変更点

PC1734C
HL45B VerH20.5.27 CIRCUIT DIAGRAM

IC5のチップコン明細

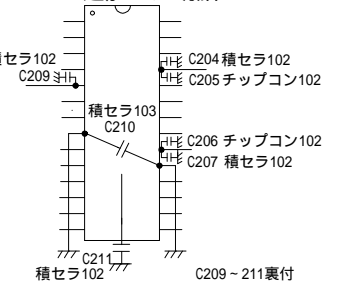
- 出力UP対策：R10～R12定数変更H20.4.11
- 18/21M出力UP対策：C28セラコン150P追加（T2直付：PC外）
- クロックノイズ対策でデジタルとアナログ分離対策：L50:1608μH、LQM18FN100M00D 10μ
- クロックノイズ対策：積セラコン103 C210(根本に追加) 20.5.26
- クロックノイズ対策：積セラコン102 C211でIC3裏アースパターンをアース（高周波的にアース処理）
- クロックノイズ対策：積セラコン102 C209追加
